PROJETO DE AMPLIAÇÃO DA INSTALAÇÃO AVÍCOLA DE JOSÉ MARIA MENDES & MENDES, LDA

ADITAMENTO AO ESTUDO DE IMPACTE AMBIENTAL

Nota de Apresentação

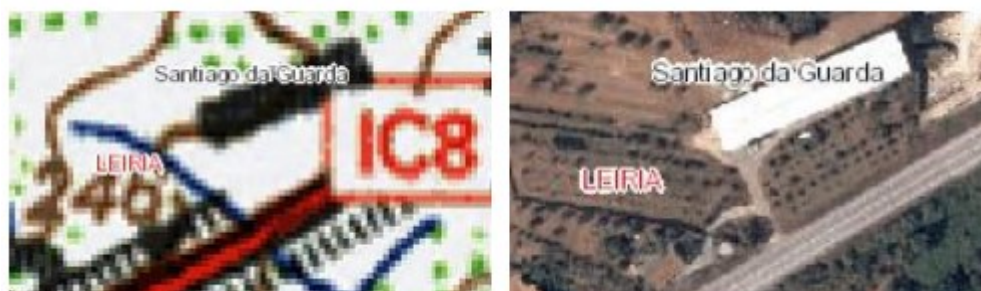
27.2 - Esclarecer, através da apresentação de planta cotada e com a indicação das distâncias ao limite do leito da linha de água, se há interferência de alguma das componentes do projeto, incluindo muros ou vedações, com a faixa de servidão administrativa de domínio hídrico de 10m associada às linhas de água em presença

na instalação avícola, contada a partir da crista do talude marginal, para cada lado da linha de água;

No desenho EIA-JMM&M-06, apresentado no Anexo H, do Volume 2 – Anexos Técnicos, encontra-se, ainda, representadas as faixas de servidão administrativa de domínio hídrico de 10m associada às linhas de água marcadas na Carta Militar na instalação avícola. Através da referida representação refere-se que o núcleo de Valinhos interfere parcialmente com a respetiva faixa de servidão através da implantação da calçada, o núcleo das Sarruadas interfere parcialmente com a respetiva faixa de servidão através da implantação da Zona de Receção do Estrume, e o núcleo do Barco Longo interfere parcialmente com a respetiva faixa de servidão através da implantação da vedação.
